大間原子力発電所

敷地の地質・地質構造

(コメント回答 その15)

(シームS-11の評価方針)

(iii) 変状有り/後期更新世以降の活動なしを差別化するための指標の検討(2/2)

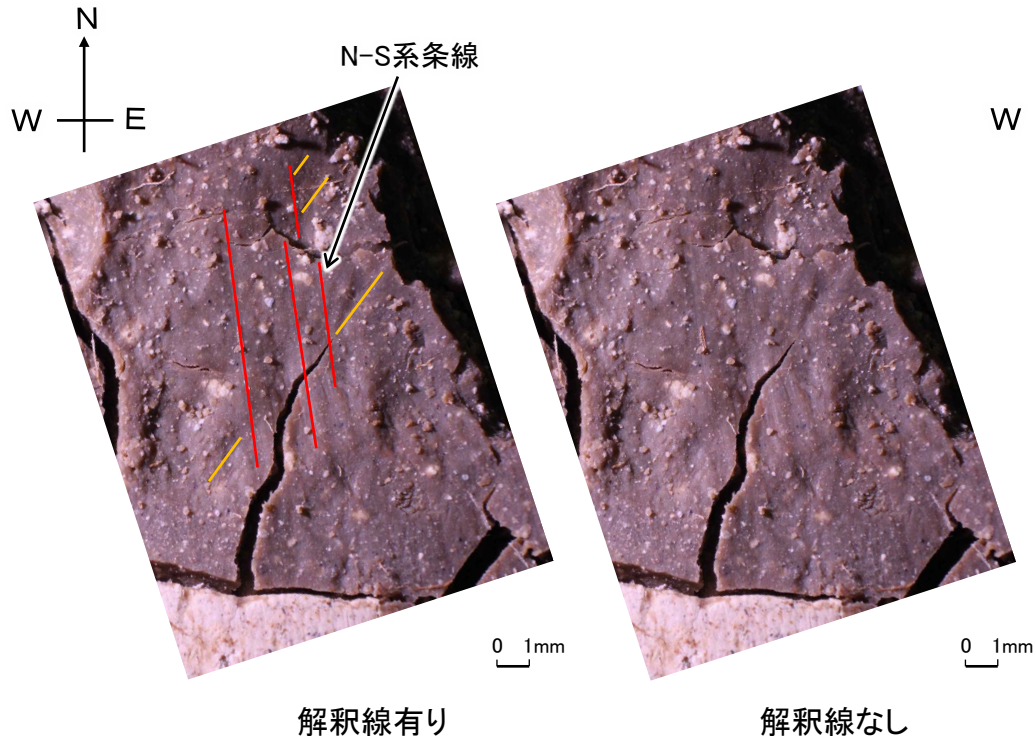
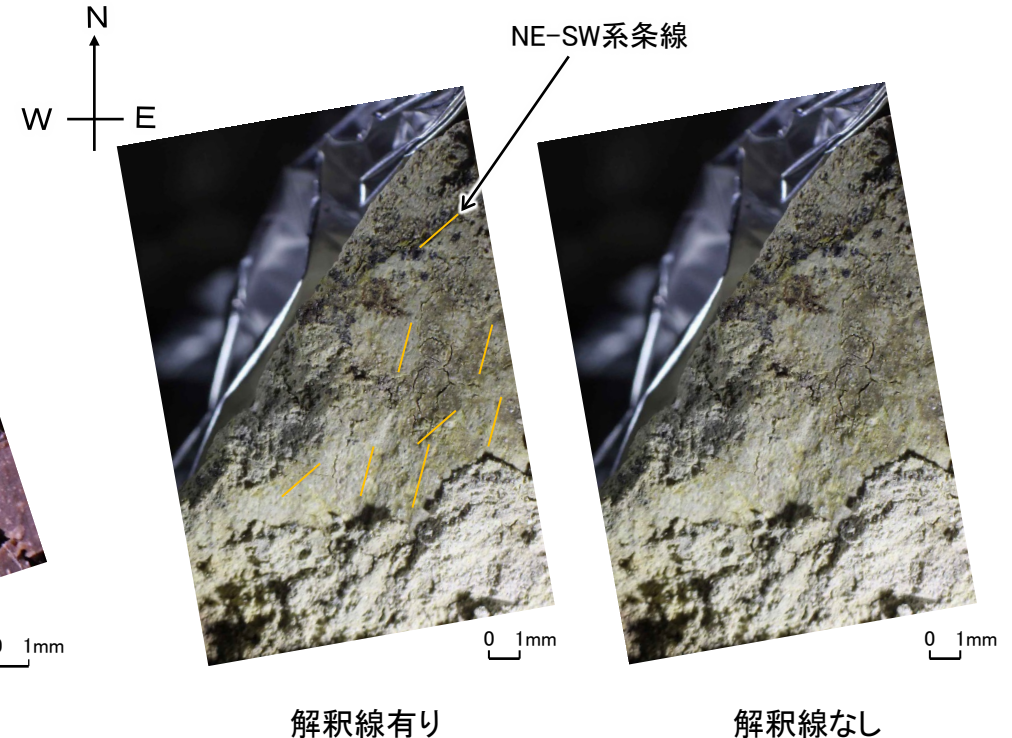
コメントNo.S2-155 1)

変状有り/後期更新世以降の活動なしを認定できる箇所での性状の違いのうち、条線を例として、応力場との関係から条線の形成時期を検討する方針は、以下のとおりである。

- 条線の方法は、変状有りと認定できる箇所(①Ts-6付近)ではN-S系、活動なしと認定できる箇所(③Tf-5(a)付近)ではNE-SW系等であり、違いが認められる。また、条線の方法の違いにより、条線の上書きによる新旧関係が認められる(P.76~P.85参照)。
- これらの条線は、異なる時期・方向の応力で形成された可能性がある。このため、応力逆解析から条線が形成された際の応力(主応力軸の方向及び応力比)を推定する。
- 推定した応力の方向と、中~後期中新世以降の広域応力場等を比較し、条線の形成時期を検討する。
